DODATEK Č. 1

KE SMLOUVĚ O DÍLO

2.1. Smluvní strany uzavřely dne 11. 04. 2024 smlouvu o dílo, evidenční číslo Objednatel: PO 1496/2023 (dále také jen „Smlouva“), jejímž předmětem je zhotovení díla spočívajícího provedení stavebních souvisejících s instalací akumulačních jímek na dešťovou vodu (dále také jen „Dílo“). Tato smlouva byla uzavřena na základě výsledku zadávacího řízení k plnění veřejné zakázky s názvem „**Akumulační jímky na dešťovou vodu za FAPPZ**“.

Stavba: **Akumulační jímky na dešťovou vodu za FAPPZ v areálu ČZÚ**

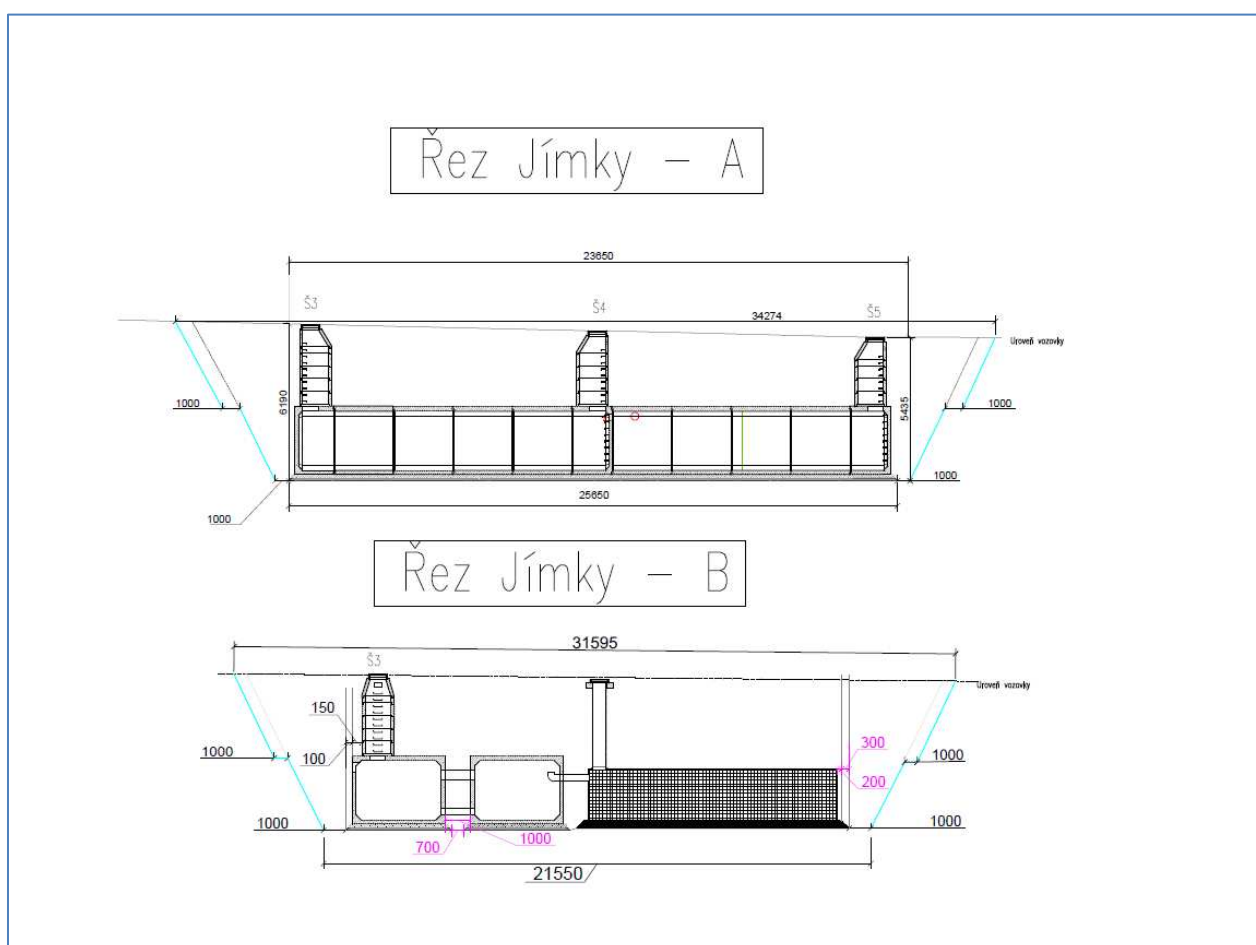
Sklon svahů v projektu byl určen ve sklonu 2:1 - tento nebyl při těžbě dodržen a v některých částech byla podkopána pata svahu.

V úrovni základové spáry byly zastiženy v souladu s průzkumnými pracemi zeminy GT 3 (dle geologického průzkumu Beneda, Praha 2019) a jílovité štěrky ve smyslu ČSN 73 1005 - G5 – GC.

Je vhodné dodržet 0,5 m mocnou ochrannou vrstvu, která bude skryta těsně před zakrytím základové spáry. Jedná se o zeminy vhodné do násypů a zásypů.

Na základě závěrů prohlídky navrhl dodavatel stavby následující úpravu svahování stavební jámy (viz následující obrázek).

S navrženým řešením souhlasíme. V případě změny klimatických nebo geologických podmínek doporučujeme kontrolu geologem.
